碧湖山庄5-20#楼及5-20#楼地下室方案变更

设计单位：广州博厦建筑设计研究院有限公司

方案变更情况说明

幼儿园 一层平面图 1:100

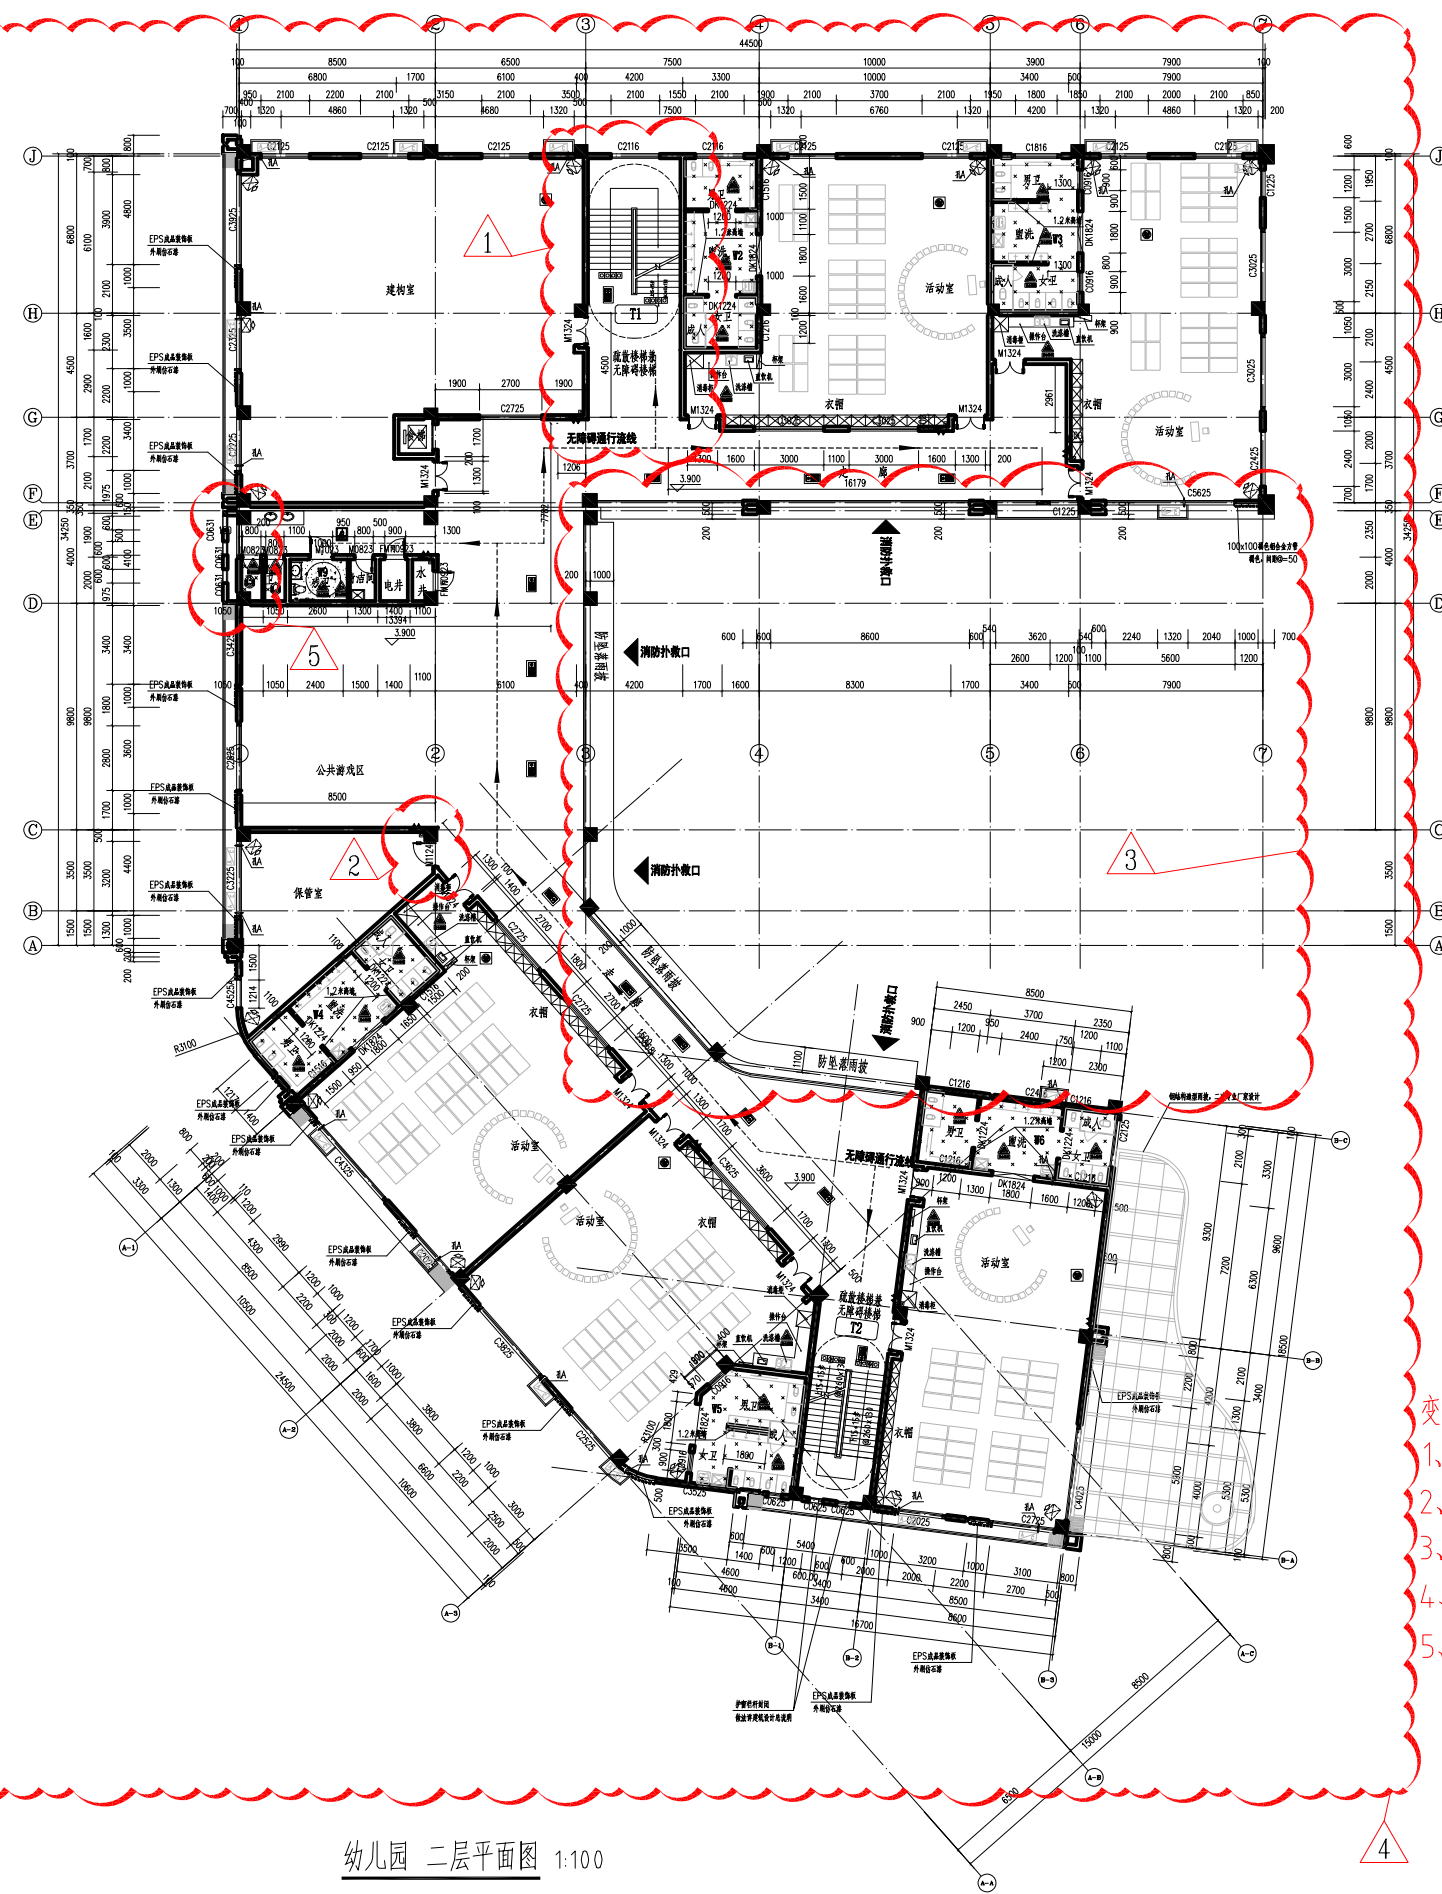
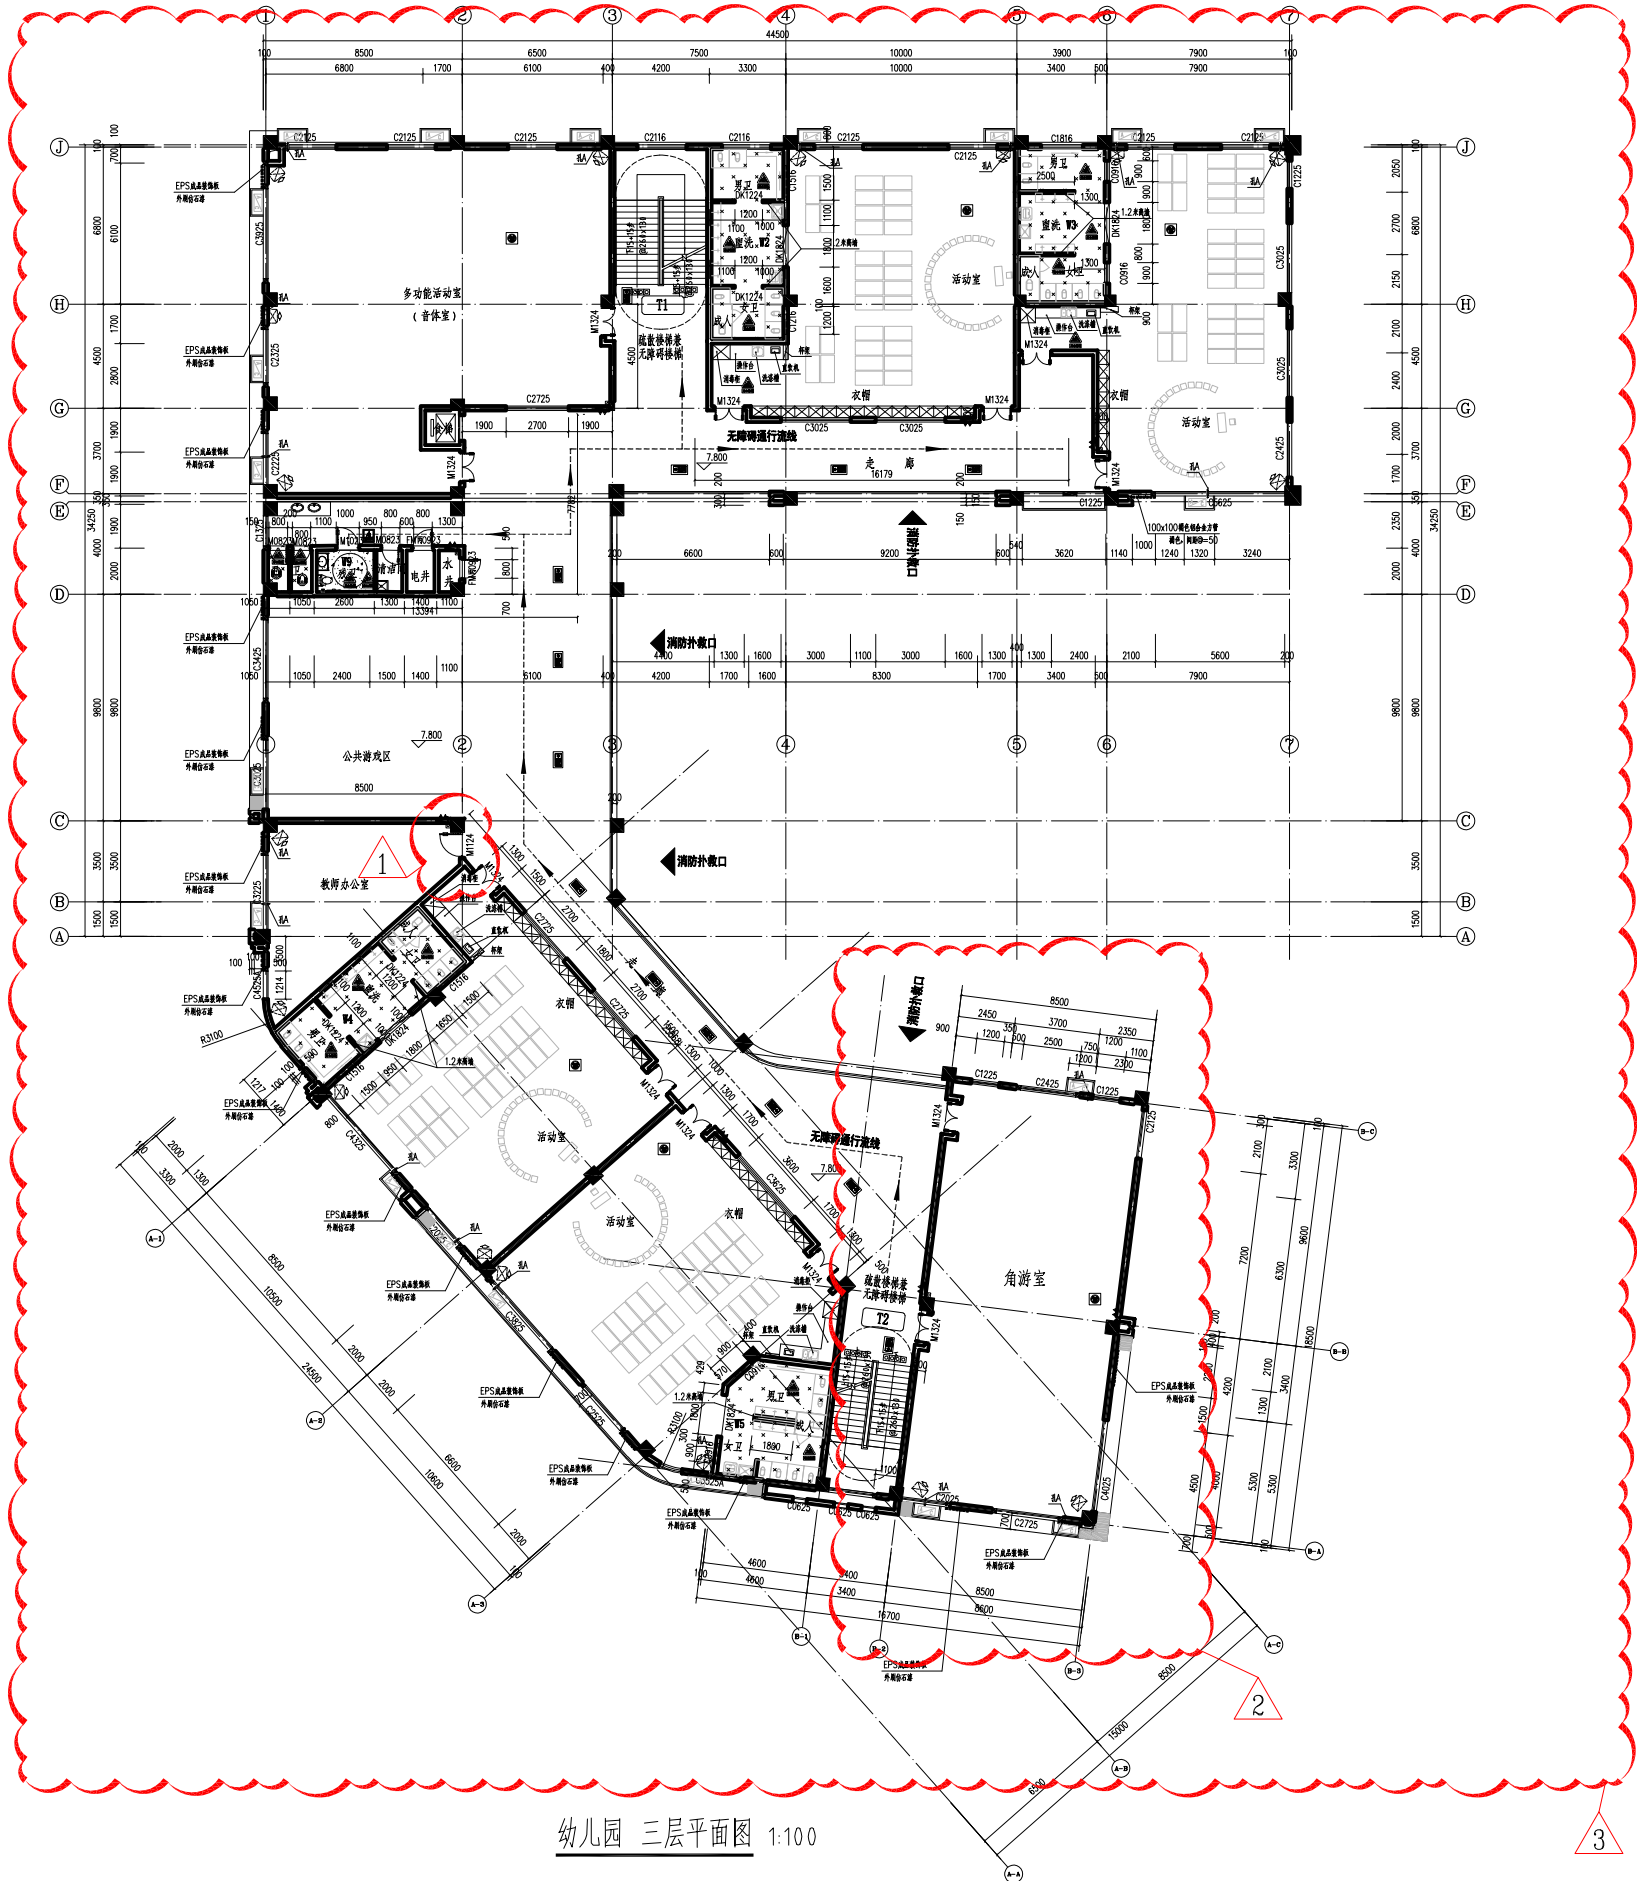
- 变更内容(因施工图优化):
- 1、J轴, G轴交3轴楼梯出入口调整。
 - 2、新增H轴交1轴风井, C轴交1轴风井, B-1轴交B-A轴风井。
 - 3、C轴交2轴处门调整。
 - 4、B-3轴交B-A轴至B-C轴出入口调整。
 - 5、整层柱子、门窗、空调板、结构梁调整。

- 变更内容（因施工图优化）：
- 1、J轴，G轴交3轴楼梯梯踏步调整。
 - 2、C轴交2轴处门调整。
 - 3、防坠落雨披调整。
 - 4、整层柱子、门窗、空调板、结构梁调整。
 - 5、1轴交D轴至E轴洗手池处栏杆位置调整。

- 变更内容（因施工图优化）：
- 1、C轴交2轴处门调整。
 - 2、角游室房间布局调整。
 - 3、整层柱子、门窗、空调板、结构梁调整。

- 变更后
- 变更内容（因施工图优化）：
- 1、B-1轴、B-2轴交B-A、B-B轴楼梯间调整。
 - 2、F轴交2轴室外踏步调整。
 - 3、H轴交4轴左侧办公室房间布局调整，新增露天活动平台及通往活动平台的门。
 - 4、H轴交5轴至6轴工具间布局调整。
 - 5、H轴交4轴左侧办公室房新增露天活动平台，对应屋面开启露天调整。
 - 6、整层柱子、门窗、空调板、檐口、结构梁调整。
 - 7、屋面檐口调整。
 - 8、G轴至H轴交3至4轴室外反口及踏步调整。
 - 9、1、B-1轴、B-2轴交B-A、B-B轴楼梯间屋面檐口调整。
